Ref: II_ED_Juan Robles_PL 45-2019 (jpb)

Expediente:
Interesado:
Representante:
José Manuel Rodríguez Cobo
Situación:
SUNC-O-P.6 "Juan de Robles II"
Sef. Catastral:
Sunta Municipal Distrito:
Asunto:
Asunto:
PL 45/2019 Estudio de Detalle
ASUL PROYECTOS Y VENTAS, S.L.
José Manuel Rodríguez Cobo
SUNC-O-P.6 "Juan de Robles II"
9952101UF6695S0001FZ y otros.
Nº 6 "Cruz de Humilladero"
Aprobación definitiva

INFORME

Plano 13 de ED. Superposición de ordenación viaria con la envolvente el edificio

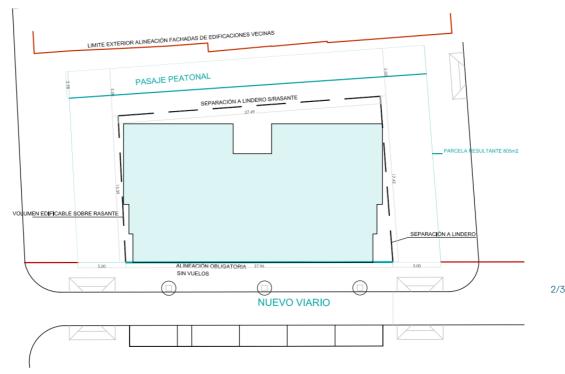
A nivel de urbanización se propone la apertura de un vial secundario paralelo a la avenida *James Joyce*. Entre esta nueva apertura viaria y las edificaciones existentes en el ámbito del SUNC-O-P.9 se propone el edificio de 15 viviendas. Entre la nueva edificación y las viviendas existentes se recoge un pasaje peatonal en cumplimiento de las directrices y criterios vinculantes de la ficha del PGOU.
